**Modulo per la presentazione delle osservazioni per i piani/programmi/progetti sottoposti a procedimenti di valutazione ambientale di competenza statale**

**ID: Codice procedura (ID\_VIP/ID\_MATTM): 12691**

**“Progetto di un impianto eolico denominato “Pitigliano” ubicato nei comuni di Pitigliano (GR) e Sorano (GR) costituito da 20 (venti) aerogeneratori di potenza nominale 7,0 MW per un totale di 140,0 MW con relative opere connesse ed infrastrutture indispensabili”**

**Immagine 1. Vincoli ex art. 136 del CBC dal PIT della Regione Toscana e zona approssimativa dove è progettato l'impianto industriale.**

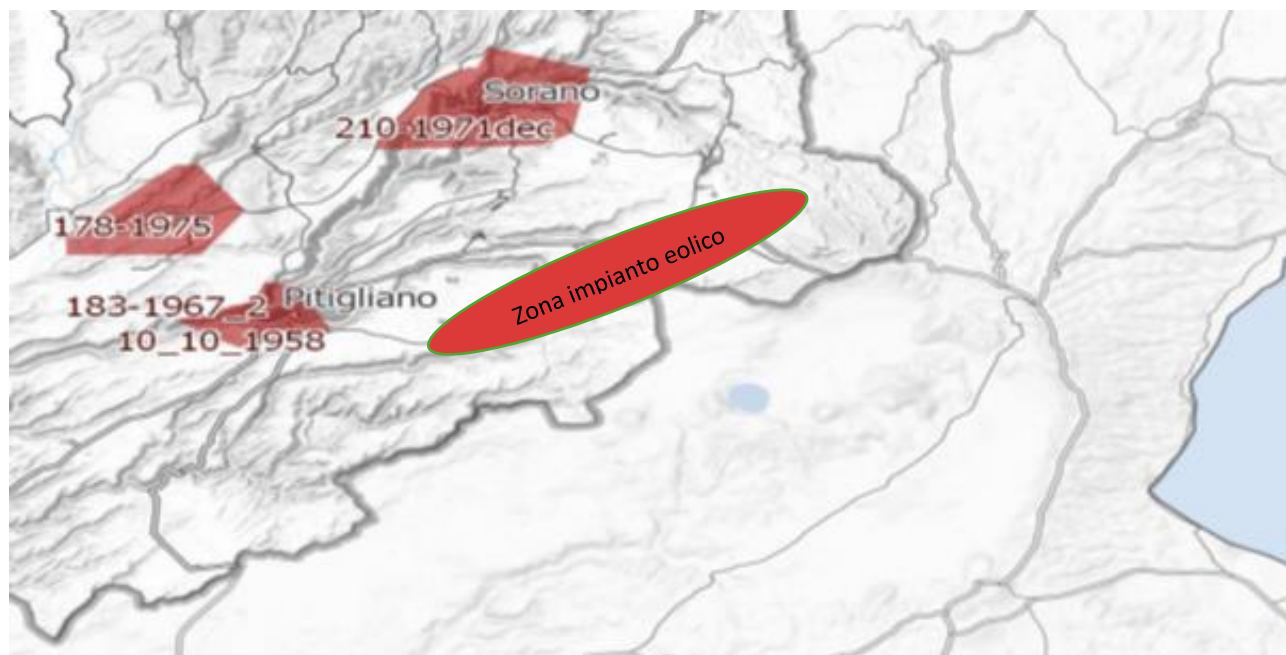
Al contrario si evidenzia che l'impianto eolico industriale citato non solo ricadrebbe con tutti e 20 gli aerogeneratori all'interno delle fasce di rispetto di 3 km di due vincoli paesaggistici di notevole interesse pubblico esistenti nella Regione Lazio e con una parte di essi nel vincolo paesaggistico del Centro abitato di Sorano ( GR) quindi in aree non idonee all'installazione di impianti di energia rinnovabile. Addirittura, alcuni aerogeneratori sarebbero ubicati a poche centinaia di metri dai perimetri dei due vincoli paesaggistici laziali ex art 136 del CBC.

un'ulteriore incompatibilità con la tutela del Paesaggio.

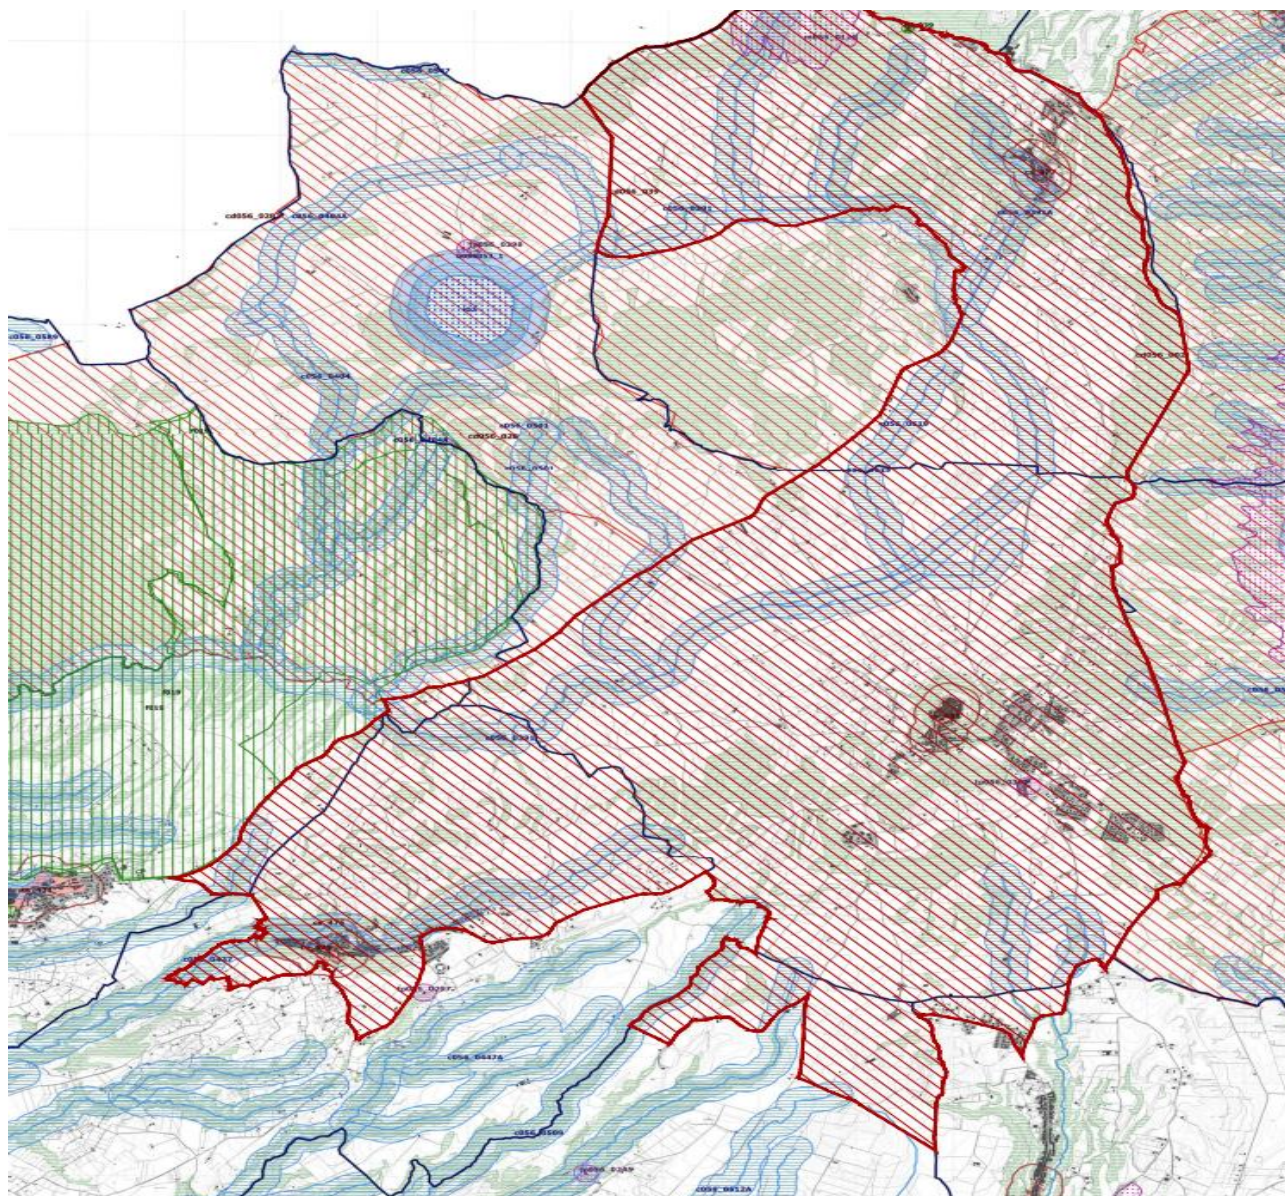
Come è illustrato nell'immagine si ribadisce che l'impianto industriale "Pitigliano" ricade completamente all'interno delle fasce di rispetto dei due vincoli di notevole

interesse pubblico e lambisce quelle di un terzo vincolo e quindi come affermato dal Consiglio di Stato nelle sentenze citate, l'impianto è insediato in area non idonea ai sensi dell'art. 20 comma 8 lettera c quater del D.Lgs. n. 199/2021 e ss.mm.ii al contrario di quanto sostiene la proponente.

**Immagine 3. Cumulo di una parte di impianti eolici, fotovoltaici e geotermici industriali in progettazione ed esistenti intorno all’eolico industriale “Pitigliano”.**

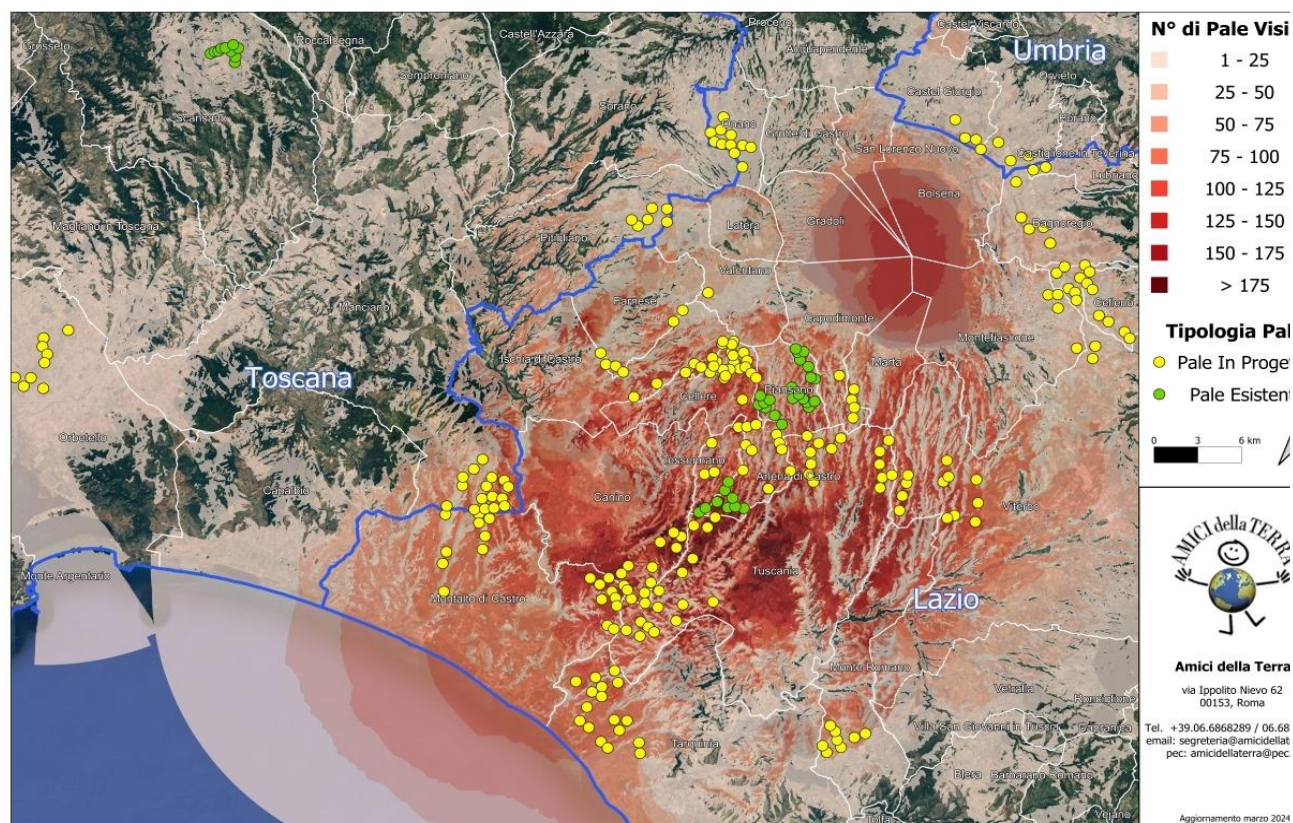
Beni Culturali “*Ambito paesaggistico, geologico e geomorfologico dell’orlo della caldera di Latera ...*” Non vengono nemmeno citati gli impianti eolici in progetto al MASE, il “Rempillo” (6 aerogeneratori) e un altro in verifica amministrativa di 14 aerogeneratori e 72, 6 MW. Ad oggi nei territori di Pitigliano, Sorano e in quello limitrofo potenzialmente potrebbero essere insediati 40 aerogeneratori alti 200 metri e larghi 170. Ma la proponente non cita neanche altri impianti che creerebbero il cumulo e quindi maggiore impatto. Infatti, sul territorio della “Città del Tufo” (Sorano e Pitigliano) impatterebbero anche l’impianto eolico “Montarzo” di Onano con 13 aerogeneratori con le dimensioni ricordate, l’altro eolico industriale nel territorio di Valentano con sette aerogeneratori (stesse dimensioni), gli impianti di Farnese con un minieolico di 3 Torri alte 60 metri già installate in località Poggio del Crognolo e l’impianto eolico industriale “Vallerosa” (7 aerogeneratori alti 200 metri e larghi 158 metri) in procedura VIA presso la Regione Lazio. Inoltre, altri impianti del minieolico già presenti a Valentano, Cellere e Piansano e due progetti eolici industriali con le stesse dimensioni (200 m x 170 m) nel Comune di Ischia di Castro. La valutazione del cumulo non prende neanche in considerazione gli impianti industriali di fotovoltaico e agrivoltaico in progetto a Farnese, Valentano, Ischia di Castro, Cellere. L’impianto geotermico in procedura Via al MASE, progettato nella Caldera di Latera. Quindi è stata effettuata una valutazione del potenziale impatto cumulativo non veritiera a dispetto di quanto affermato dalla proponente che sostiene di aver preso in considerazione uno spazio di 10 km intorno al suo impianto per gli impatti che si creerebbero.

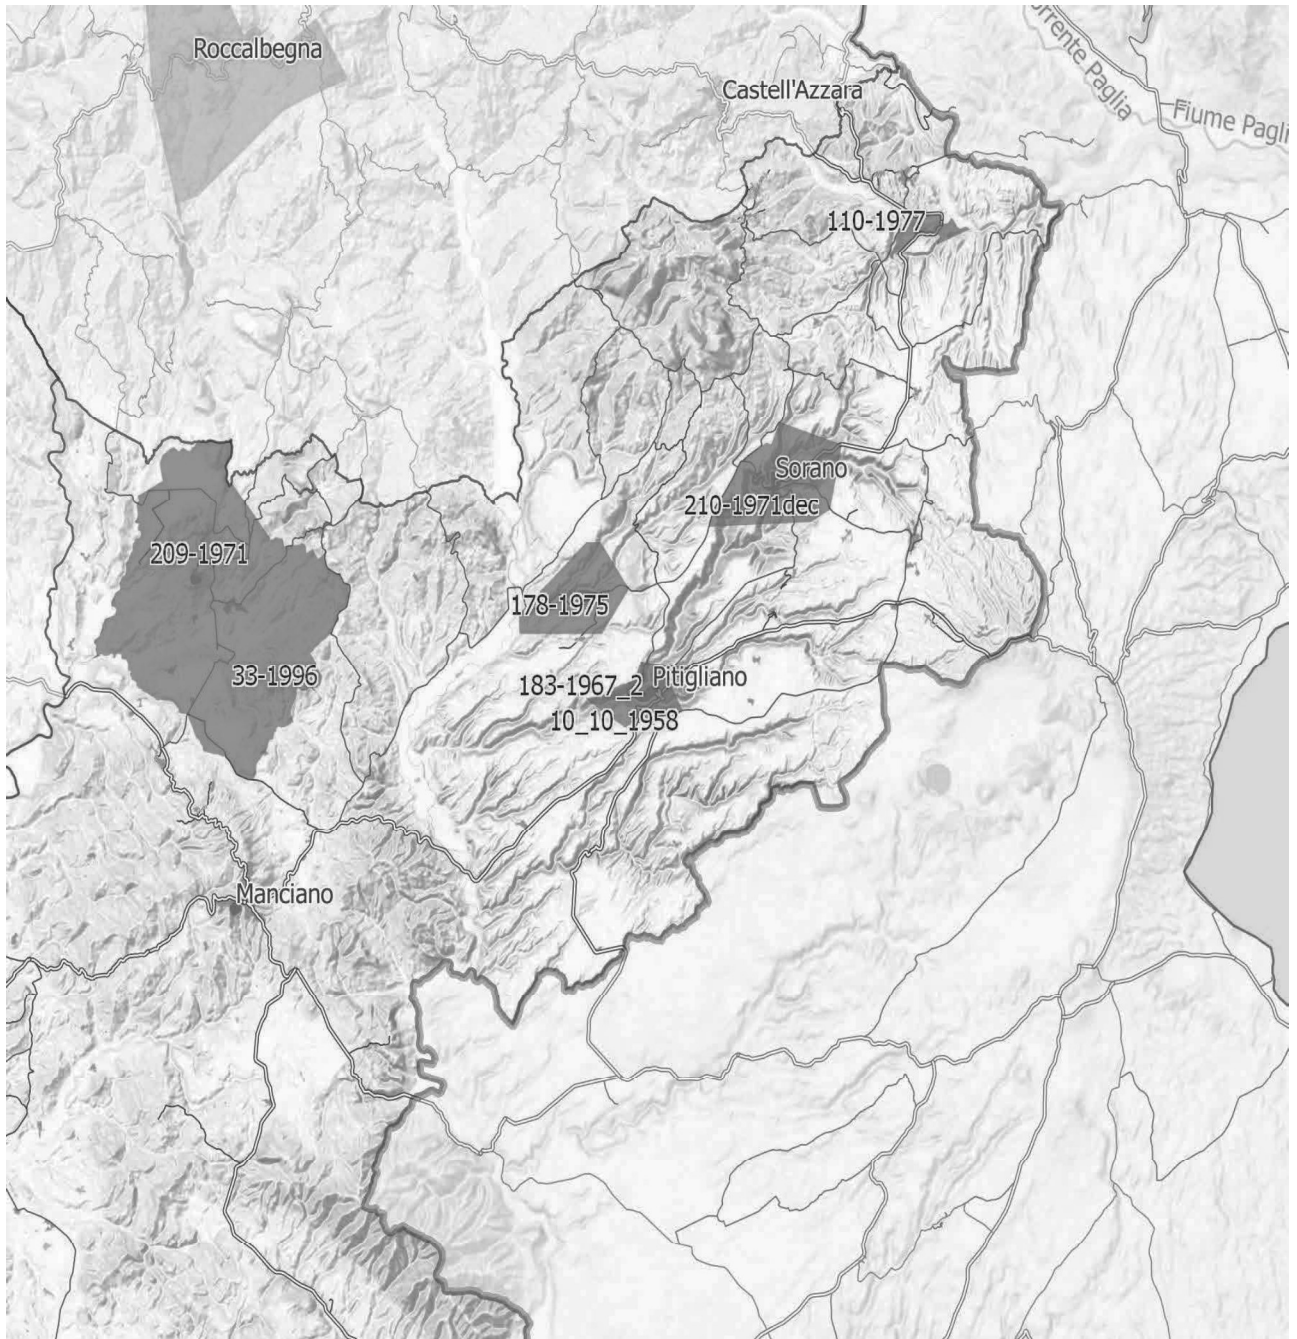
**IMMAGINE n. 4** Si evidenzia che i tre aerogeneratori WTG 07, WTG 08 e WTG 09 impattano con il vincolo paesaggistico di notevole interesse pubblico del Centro Storico di Sorano. Il WTG 07 si troverebbe a 2828 m, WTG 08 2504 e WTG 09 2990. Il cavidotto dell'impianto invece impatta in buona parte del Vincolo paesaggistico ex art. 136 del CBC del Centro Storico di Pitigliano.
